Amendment 1

**Specification for radio disturbance and immunity
measuring apparatus and methods –**

**Part 2-1:
Methods of measurement of disturbances and
immunity – Conducted disturbance measurements**

Figure D.1 – Weighting function of a 10 ms pulse for peak ("PK") and average detections with ("CISPR AV") and without ("AV") peak reading; meter time constant 160 ms

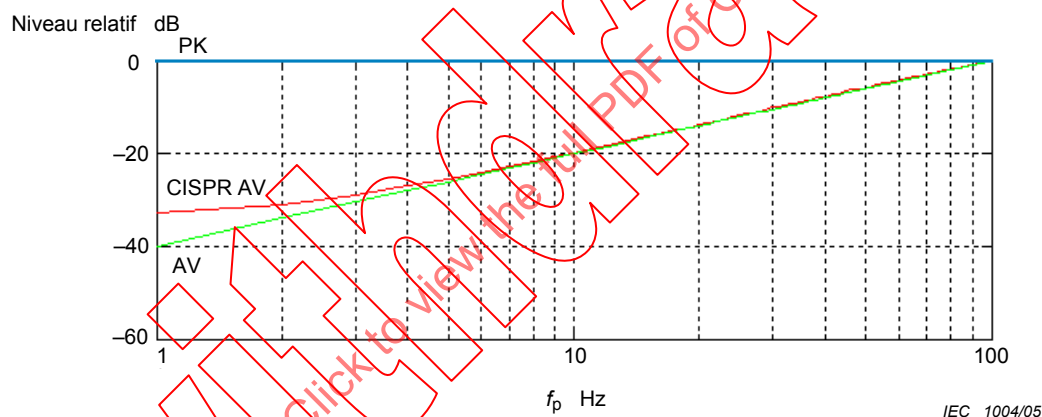
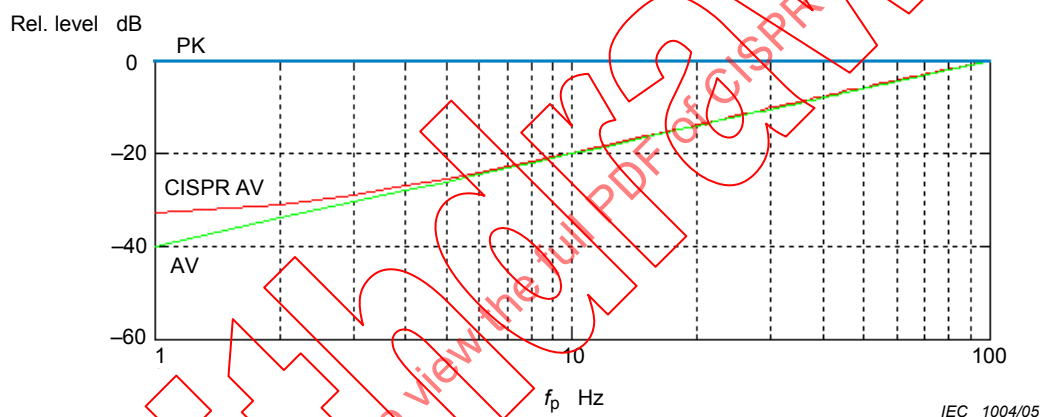
Add, after the existing Annex C, the following new Annex D:

This applies however only for pulse repetition frequencies of 5 Hz or less. For all higher pulse widths and modulation frequencies, higher video filter bandwidths may be used (see D.1.1). Figures D.1 and D.2 show the weighting function of a pulse with 10 ms pulse duration versus pulse repetition frequency f_p with peak reading ("CISPR AV") and with true averaging ("AV") for meter time constants of 160 ms (Figure D.1) and 100 ms (Figure D.2).
